Oficio Nro. GADDMQ-SHOT-DMGT-2024-0032-O

Quito, D.M., 04 de enero de 2024

Asunto: MODIFICATORIA DE LA SECCIÓN TRANSVERSAL DE LA CALLE "E7C" DESDE LA ABCISA 0+000.00 A LA ABCISA 0+285.00; ELIMINACIÓN DE LA CURVA DE RETORNO DE LA CALLE "E7C" UBICADA EN LA ABCISA 0+260.00; REGULARIZACIÓN DE LA PROLONGACIÓN DE LA CALLE "E7C" DESDE LA ABCISA 0+285.00 A LA ABCISA 0+565.00; REFORMA GEOMÉTRICA DE LA CALLE "S39" Y ELIMINACIÓN

Fotografía 19

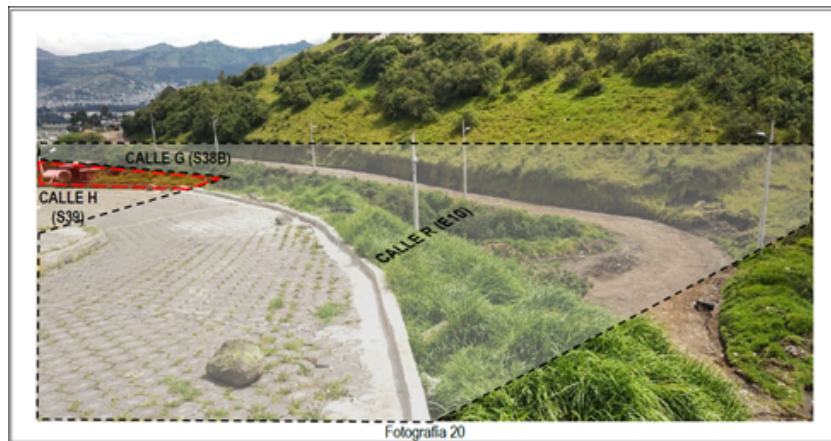
Como se puede observar en las Fotografías 18 y 19, parte del parterre se ocupa para el tránsito vehicular, lo cual ha generado una vía de conexión “E9B entre las calles “S38B”, “S39” y “E9B”; es necesario mencionar que el espacio útil que utilizan como vía de conexión es de 5.00 metros.

Como se indicó anteriormente debido a la diferencia de niveles, la conexión de la calle “E10” desde la calle “S39” hacia la calle “S38B” no puede ser implantada, motivo por el cual, la misma se encuentra interrumpida por una curva. (Ver fotografías 20 y 21) (...).”

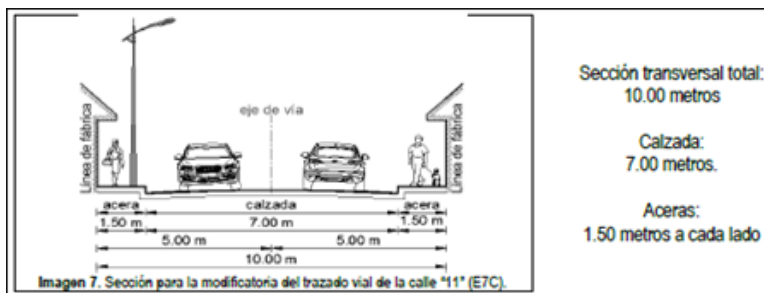
a) SECCIÓN TRANSVERSAL PROPUESTA PARA LA MODIFICATORIA DE LA CALLE “E7C” - Tramo de la

abscisa 0+000.00 a la abscisa 0+285.00 (Longitud 285.00 metros). La calle "E7C" a lo largo del tramo en mención, se encuentra totalmente adoquinada, dispone de servicios básicos, tales como: alcantarillado y postes de luz eléctrica; y mantiene la siguiente sección:

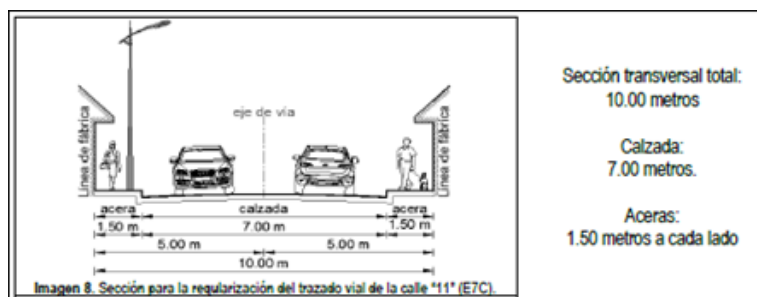
c) SECCIÓN TRANSVERSAL PROPUESTA PARA LA REGULARIZACIÓN DE LA CALLE "(E7C" - Tramo de la abscisa 0+285.00 a la abscisa 0+565.00 (Longitud 280.00 metros).

La calle "E7C" a lo largo del tramo en mención, se encuentra aperturada en tierra; dispone de servicios básicos, tales como: alcantarillado y postes de luz eléctrica:

Imagen 9. Vista en planta

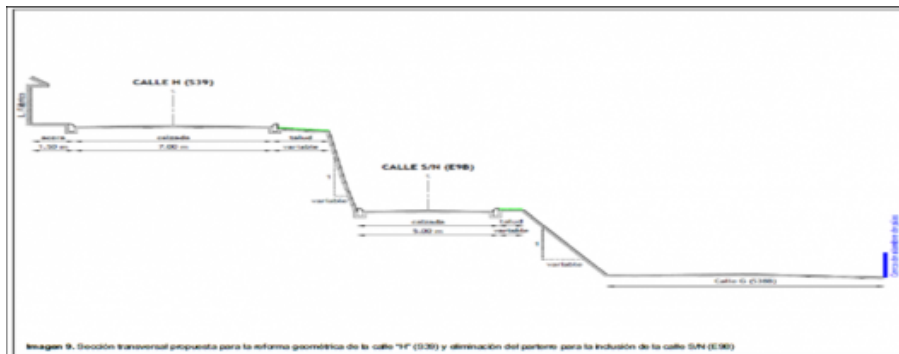
d) SECCIÓN TRANSVERSAL PROPUESTA PARA LA REFORMA GEOMÉTRICA DE LA CALLE "S39" Y, ELIMINACIÓN DEL PARTERRE PARA LA REGULARIZACIÓN DE LA CALLE "E9B" DESDE LA ABCISIA 0+000.00 A LA ABCISIA 0+038.00 - Tramo de la abscisa 0+000.00 a la abscisa 0+038.00 (Longitud 38.00 metros)

Desde abscisa 0+025.08 hasta abscisa 0+038.00, en este tramo se genera una transición a través de una curva que permite la conexión de la calle "S39" con la calle "E10".

- Sección transversal total: 8.50 metros
- Calzada: 7.00 metros.
- Acera (1): 1.50 metros.

- Sección transversal total variable: [5.20 - 8.50] metros.
- Calzada variable: [3.90 - 7.00] metros.
- Acera (1) variable: [1.30 - 1.50] metros

- Sección transversal total: 5.00 metros
- Calzada: 5.00 metros.
- Acera: Sin aceras. (...)
-

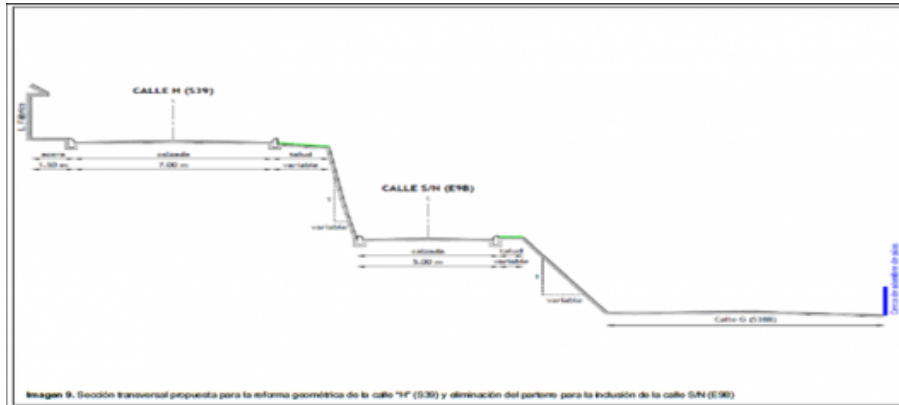
4. SECCIÓN TRANSVERSAL PROPUESTA PARA LA REFORMA GEOMÉTRICA DE LA CALLE "S39" Y, ELIMINACIÓN DEL PARTERRE PARA LA REGULARIZACIÓN DE LA CALLE "E9B" DESDE LA ABCISA 0+000.00 A LA ABCISA 0+038.00 - Tramo de la abscisa 0+000.00 a la abscisa 0+038.00 (Longitud 38.00 metros), de acuerdo a plano presentado:

Desde abscisa 0+025.08 hasta abscisa 0+038.00, longitud total = 12.92 metros, en este tramo se genera una transición a través de una curva que permite la conexión de la calle "S39" con la calle "E10"

- Sección transversal total: 8.50 metros
- Calzada: 7.00 metros.
- Acera (1): 1.50 metros.

- Sección transversal total variable: [5.20 - 8.50] metros.
- Calzada variable: [3.90 - 7.00] metros.
- Acera (1) variable: [1.30 - 1.50] metros.
